Provincia di Benevento

OGGETTO: ID VIP 8158 OSSERVAZIONI- nell'ambito di Procedura di Valutazione di Impatto Ambientale ai sensi dell'art .23 del D.Lgs.152/2006 relativa al Progetto per la realizzazione di un impianto eolico della potenza di 29,40 MW da installarsi nel Comune di San Marco dei Cavoti (BN) località "Lelardi, Macchioni, Montagna, Ricetto e Franzese" con relative opere e infrastrutture elettriche che consentiranno l' immissione in rete dell'energia prodotta alla sottostazione di trasformazione 150KV/30KV che sarà realizzata in località "Franzese" nello stesso comune di San Marco dei Cavoti (BN). SOCIETÀ PROPONENTE: ECOENERGIA S.r.l .

OGGETTO: ID VIP 8158 OSSERVAZIONI- nell'ambito di Procedura di Valutazione di Impatto Ambientale ai sensi dell'art .23 del D.Lgs.152/2006 relativa al Progetto per la realizzazione di un impianto eolico della potenza di 29,40 MW da installarsi nel Comune di San Marco dei Cavoti (BN) località "Lelardi, Macchioni, Montagna, Ricetto e Franzese" con relative opere e infrastrutture elettriche che consentiranno l'immissione in rete dell'energia prodotta alla sottostazione di trasformazione 150KV/30KV che sarà realizzata in località "Franzese" n

tratte dal vigente PTCP della Provincia di Benevento, stralci inerenti il territorio di San Marco dei Cavoti BN

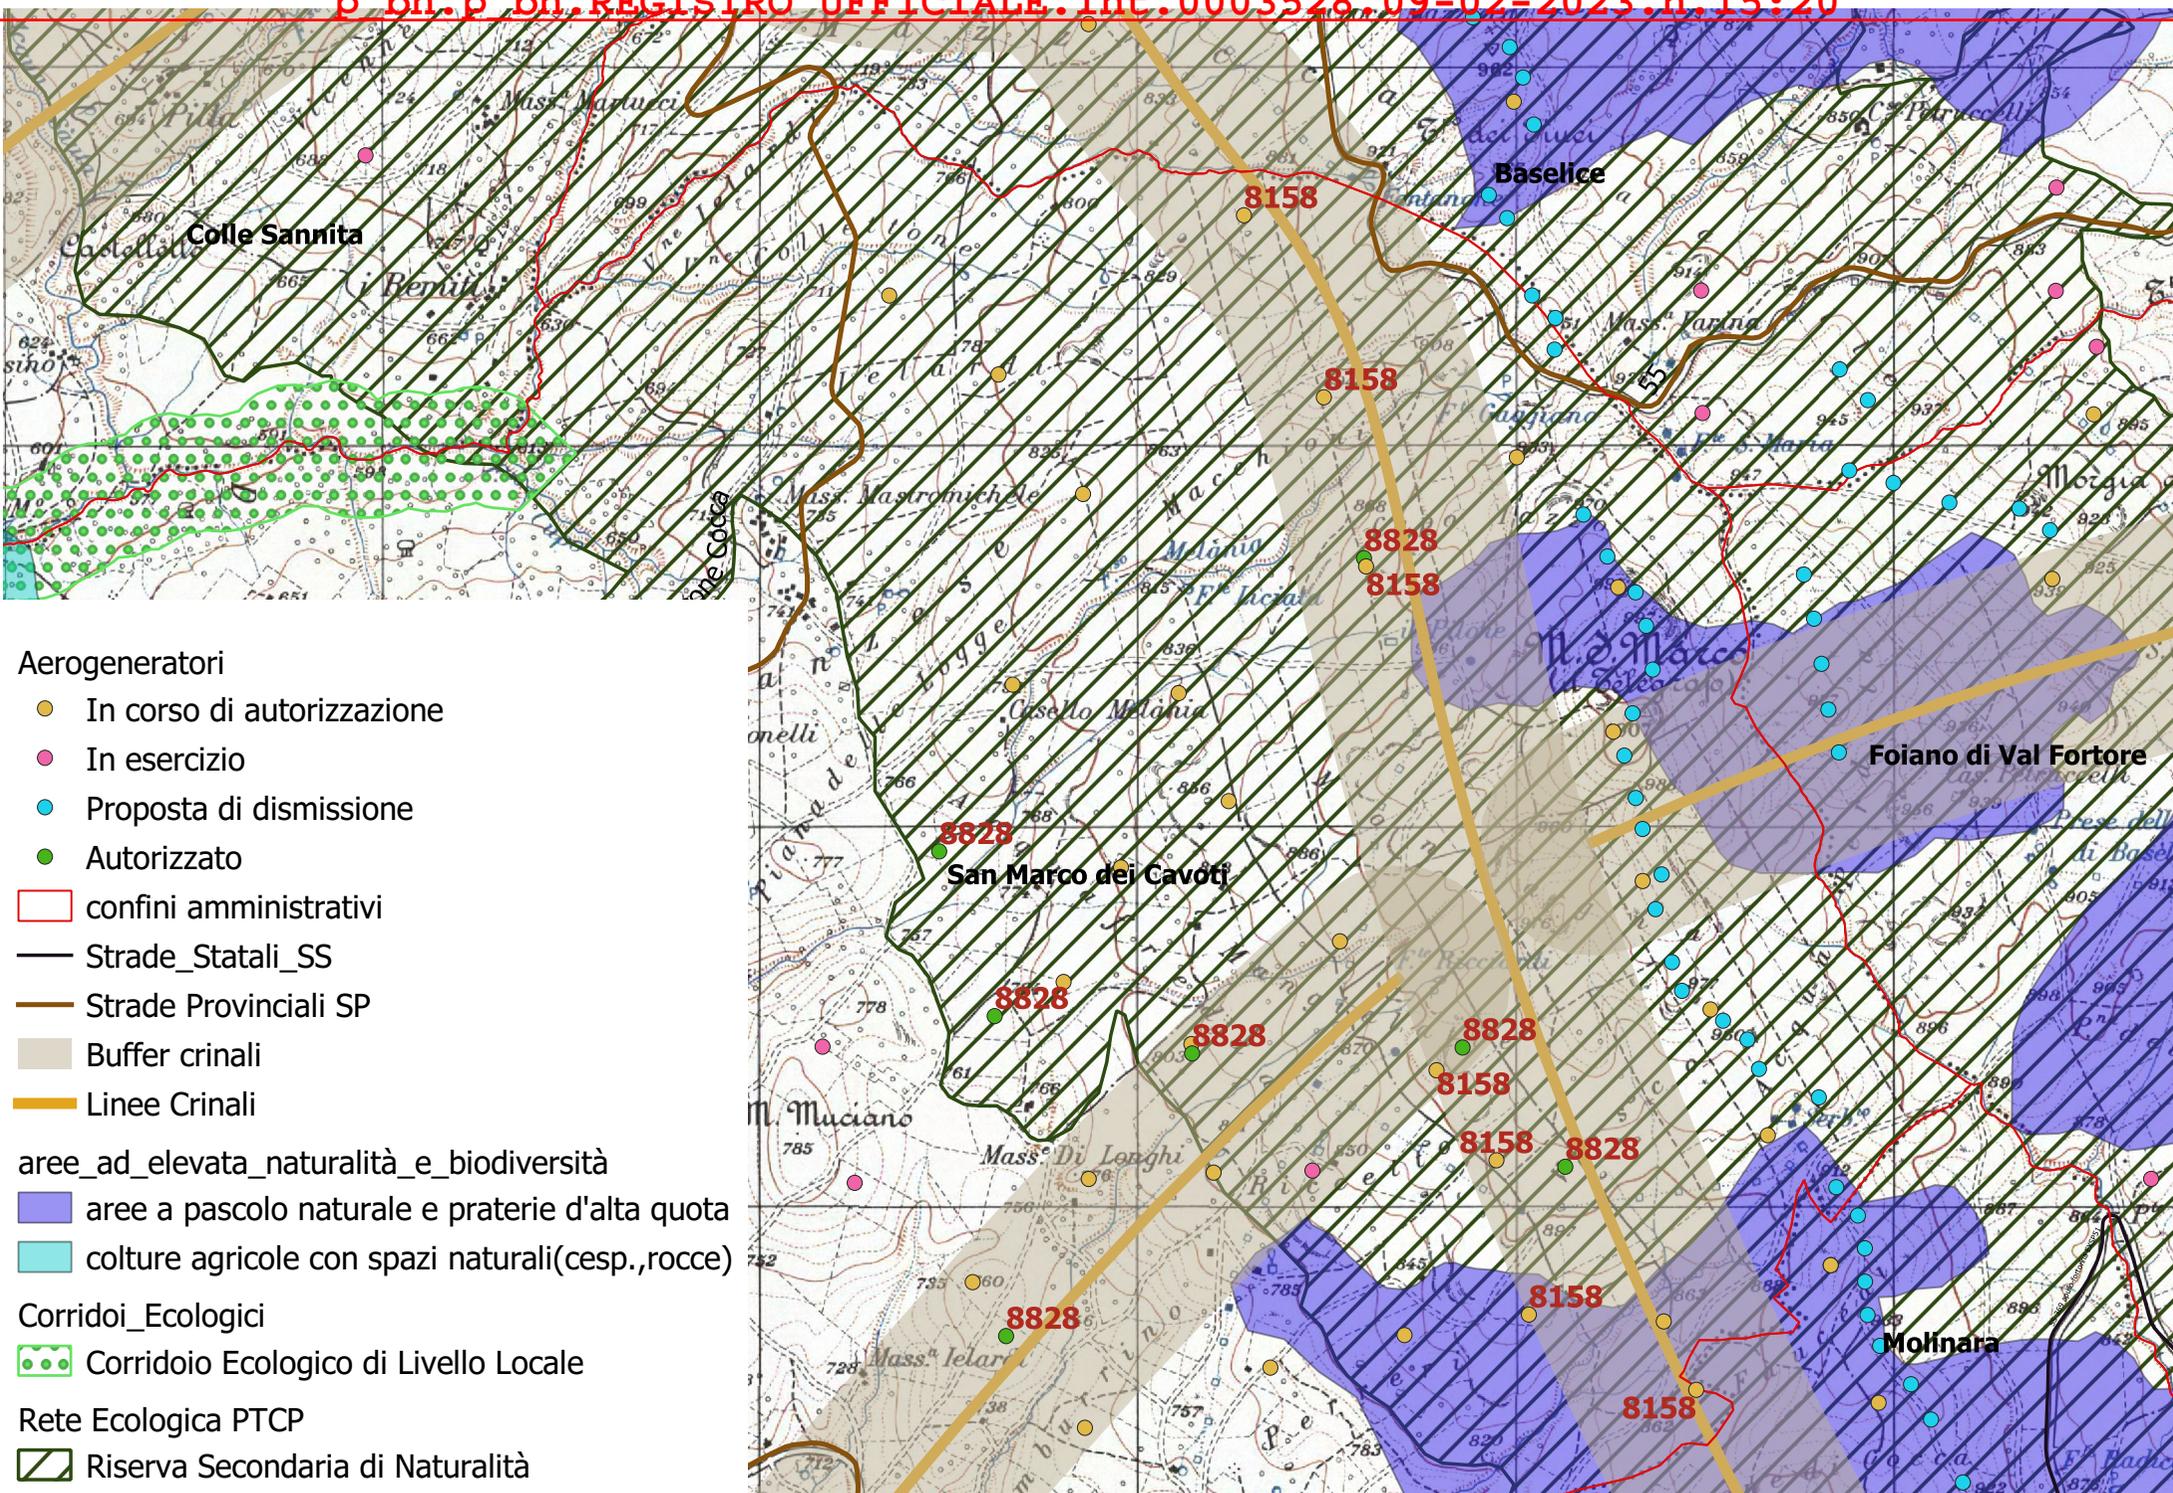
a) L'impianto proposto si sovrappone alla **Rete Ecologica Provinciale** individuata dal PTCP in attuazione del piano territoriale regionale (PTR).

In particolare lo stesso, ricade in un'area classificata nell'ambito delle disposizioni strutturali per la tutela e valorizzazione del sistema ambientale e naturalistico, come **riserva secondaria di naturalità (sistemi orografici minori del Casone Cocca- Quadro strategico/Tav. B1.1 e B1.6)**. A tal riguardo le Nta del Ptcp all'art. 18 (Direttive e indirizzi tecnici da osservare nelle strutture ambientali complesse "riserve di naturalità") definiscono **gli interventi consentiti** per le suddette aree:

In particolare gli aerogeneratori SM1 e SM2 ricadono in un'area individuata (**Quadro strategico/Tavola B.1.2 "Carta delle aree ed elevata naturalità e biodiversità"**) quale arca a pascolo naturale e praterie d'alta quota. A tal riguardo l'art.23 delle Nta: "*Prescrizioni per le aree a pascolo naturale, praterie d'alta quota e prati stabili*", prevede per le suddette aree esclusivamente interventi volti alla conservazione e tutela attiva delle aree a pascolo naturale e delle praterie d'alta quota e al recupero del patrimonio edilizio esistente nonché di recupero e restauro ambientale.

L'intervento proposto, è situato lungo un crinale spartiacque di connotazione fisiografica e paesistica generale. L'art. 32 delle Nta, detta le prescrizioni per le aree di crinale, individuate considerando una fascia di 300m ai lati della linea di crinale, ed in particolare prevede che siano *"...evitati sbancamenti del terreno che alterino la percezione visiva delle linee di crinale; in tale ambito va inoltre evitata l'edificazione di nuove infrastrutture stradali o reti tecnologiche in superficie"*.

Si segnala, infine, che l'intervento proposto ricade in un'area già fortemente segnata dalla presenza di infrastrutture eoliche e che la stessa è caratterizzata da elementi costitutivi e da una morfologia del paesaggio agrario di rilevante valore. A tal riguardo si evidenzia la vicinanza degli aerogeneratori SM11, SM4 e SM3 con il progetto (CUP 8828- Istanza di rilascio del PAUR ex art. 27bis del D.Lgs. 152/2006) per un impianto eolico da 29,4 Mw, autorizzato con Decreto Dirigenziale Regione Campania n. 97 del 23/05/2022.
